## Verkoop [Afd 8.4.2]

### Niet conform

Verslagnummer: 5/12112024/40458/1/1

Inspectie adres: Britselei 49 - (Bus 1), 2000  
 Antwerpen (België)  
 De fundering dateert van: Voor 1 oktober 1981  
 Type: Verkoop [Afd 8.4.2]

## Elektrisch bord

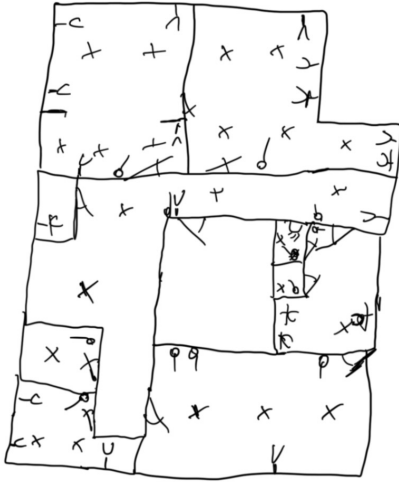
- Het eendraadsschema en situatieplan zijn niet aanwezig. - oAfd 3.1.2.1
- De sectiegrootte van de overbruggingen in de borden is niet aangepast aan de grootte van de beveiliging tegen overstromen. - oAfd 4.4.1.5
- De kringen, de onderbrekingstoestellen en of de beschermingstoestellen zijn niet duidelijk en zichtbaar gekenmerkt. - Afd 3.1.3
- De kring(en) die stopcontacten bevatten zonder aarding zijn niet beschermd door een differentieelstroombeschermingsinrichting met een hoge of zeer hoge gevoeligheid. - oAfd 8.2.1
- De nominale stroom van de differentieelstroombeschermingsinrichting is niet aangepast aan de maatregelen van de overbelasting. - oAfd 5.3.5.3; oAfd 5.3.5.5
- De houders van de penautomaten zijn niet uitgerust met een kaliberstuk. - oAfd 5.3.5.5.a
- De sectie van de geleiders is niet conform. - oAfd 4.4.1.5; oAfd 5.2.1.2; Afd 8.2.1; Afd 8.2.2
